Asunto: Radicación: 11-13840- -3
 Trámite: 11
 Evento: 378
 Actuación: 519
 Oficio: 281
 Folios: 5

Como resultado del Examen de Fondo realizado, con fundamento en el Artículo 45 de la Decisión 486 de la Comisión de la Comunidad Andina, se comunica:

Título de la solicitud: “Dispositivo y método para imprimir y secar películas”.

Figuras 1 y 2 de D1 DE 3114406

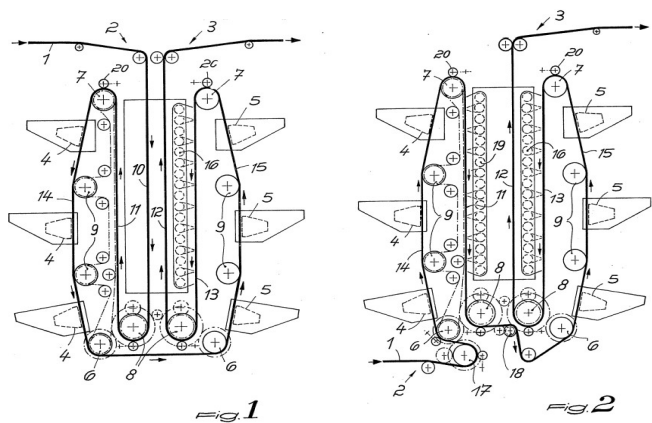
El documento D1 se considera el estado de la técnica más cercano a la invención definida en la reivindicación 1, porque revela una máquina para impresión en películas plásticas.

La diferencia entre la invención definida en la reivindicación 1 y el dispositivo enseñado en el documento D1, es que D1 no revela “(...) los impresores “offset” y estación secadora por llama”, pero el documento D2 que es el conocimiento de una persona medianamente versada en la materia, la cual conoce que los mecanismos de impresión (4)(5) que pueden ser impresores “offset” y que la estación de secado (19) puede ser una estación secadora por llama.

Por lo tanto, el problema técnico objetivo que pretende resolver esta invención se puede formular así: “¿cómo modificar el dispositivo revelado en D1 para que los mecanismo de impresión sean impresores “offset” y que la estación de secado puede ser una estación secadora por llama?

En consecuencia, un técnico medio normalmente versado en la materia técnica tendría el conocimiento suficiente para incluir las características impresores “offset” y una estación secadora por llama, que pertenecen al estado de la técnica y son conocidas por una persona medianamente versada en la materia, e incluirlas en el dispositivo del documento D1 para llegar así al objeto de la reivindicación 1 de la solicitud. Por lo cual se considera obvia.

Por lo tanto la reivindicación 1, no cumple con el requisito de nivel inventivo (Art. 18 D 486).

Se le sugiere a la solicitante caracterizar el rodillo estirador, por sus características estructurales, y no por el resultado a obtener.
